リコール届出一覧表

リコール届出日：令和4年11月2日

リコール届出番号	外-3510	リコール開始日	令和4年11月2日
届出者の氏名又は名称	フォルクスワーゲングループ ジャパン株式会社 代表取締役 マティアス シェーパース	製作国：ドイツ連邦共和国 製作者名：フォルクスワーゲン株式会社 問い合わせ先：フォルクスワーゲン カスタマーセンター (フリーダイヤル)0120-993-199 (アドレス)http://www/volkswagen.co.jp/	
不具合の部位（部品名）	前照灯洗浄器（オンボードサプライコントロールユニット）		
基準不適合状態にあると認める構造、装置又は性能の状況及びその原因	前照灯洗浄器において、オンボードサプライコントロールユニットのプログラムが不適切なため、洗浄効率の技術基準に満たないものがある。		
改善措置の内容	全車両、オンボードサプライコントロールユニットのプログラムを対策プログラムに書き換える。		
不具合件数	0件	事故の有無	なし
発見の動機	本社からの情報による。		
自動車使用者及び自動車特定整備事業者等に周知させるための措置	<ul style="list-style-type: none"> ・ 自動車使用者：ダイレクトメール、電話および電子メール等で通知する。 ・ 自動車特定整備事業者等：日整連発行の機関誌に掲載する。 ・ 弊社インターネットホームページに掲載する。

改善箇所説明図

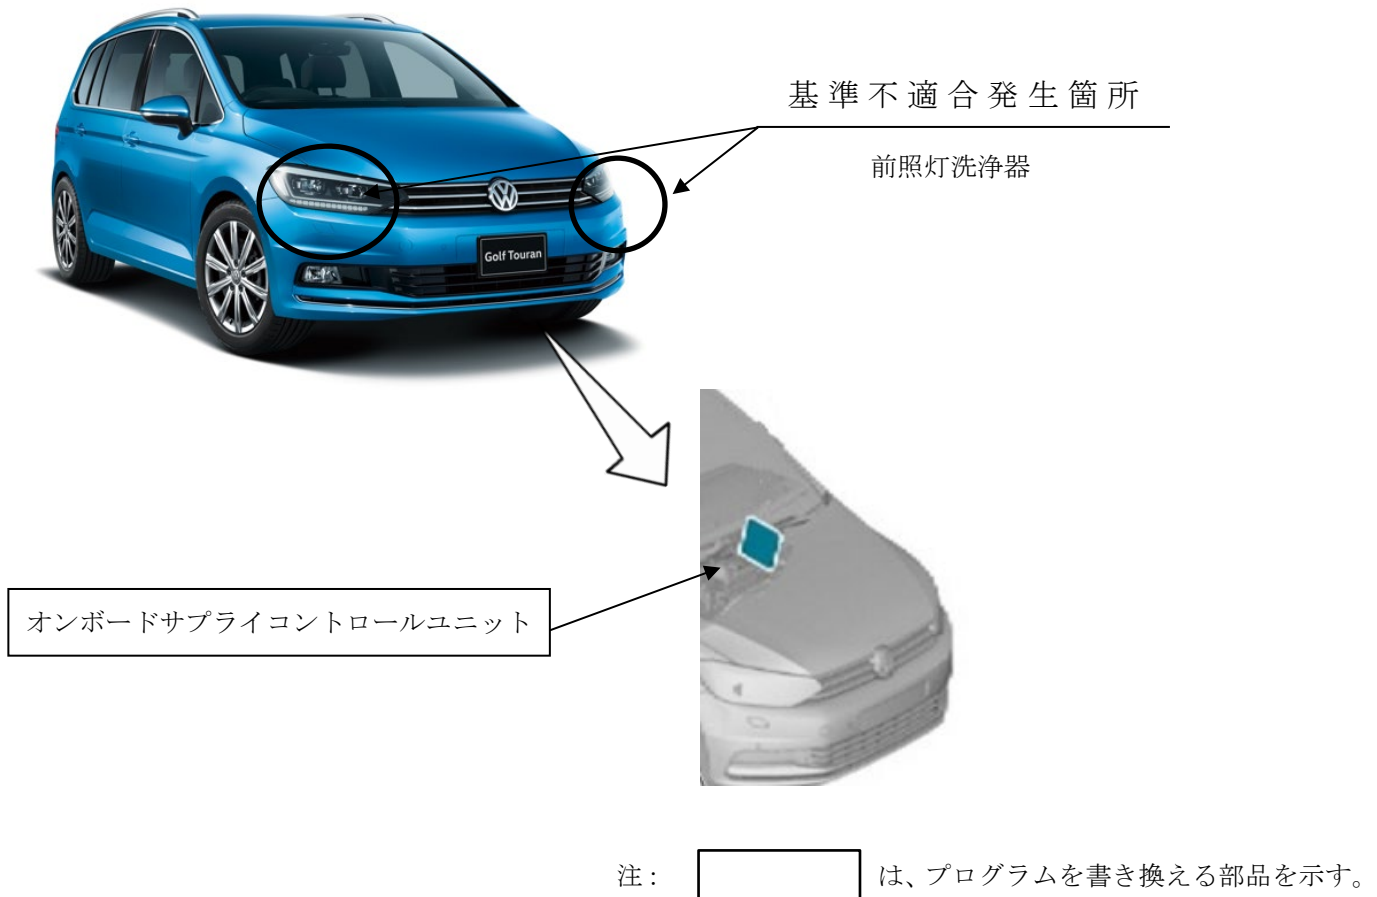
前照灯洗浄器において、オンボードサプライコントロールユニットのプログラムが不適切なため、洗浄効率の技術基準に満たないものがある。

全車両、オンボードサプライコントロールユニットのプログラムを対策プログラムに書き換える。
